改善箇所説明図

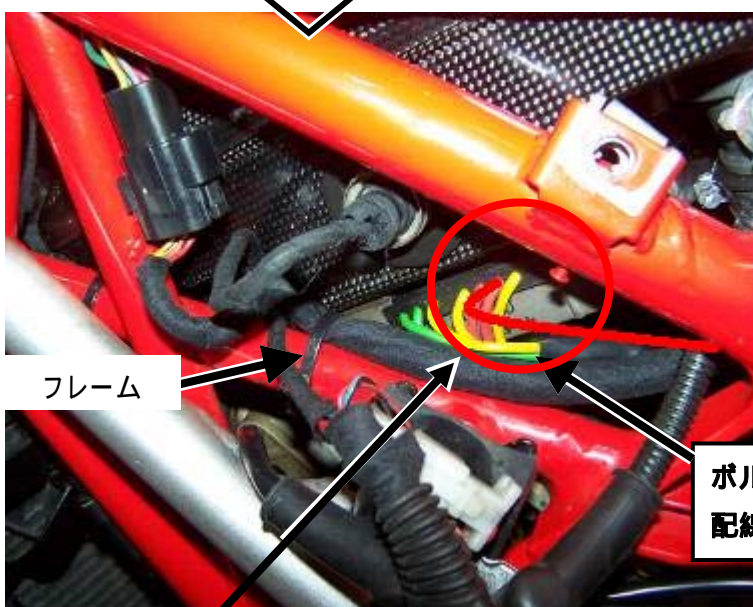
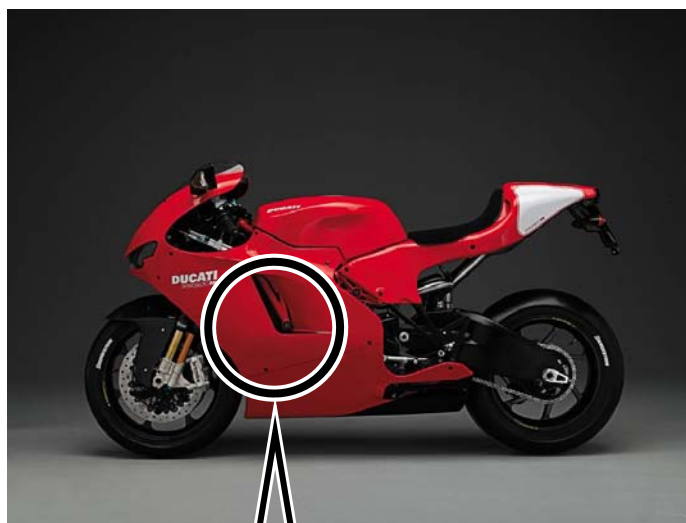
当該ハーネスが赤い線の状態になっているものが不具合の状態を示す。

基準不適合箇所

ボルテージレギュレータの配線の取り回しが不適切なため、当該レギュレータの熱によりハーネスの被覆が溶損し、原動機が停止して、再始動できなくなる、又は火災に至るおそれがある。

改善の内容

全車両、ボルテージレギュレータの配線の取り回しを確認し、不適切なものは、当該配線をカウル方向に取り回しを変更して、結束バンドでフレームに固定する。なお、当該配線に損傷がある場合は新品と交換する。
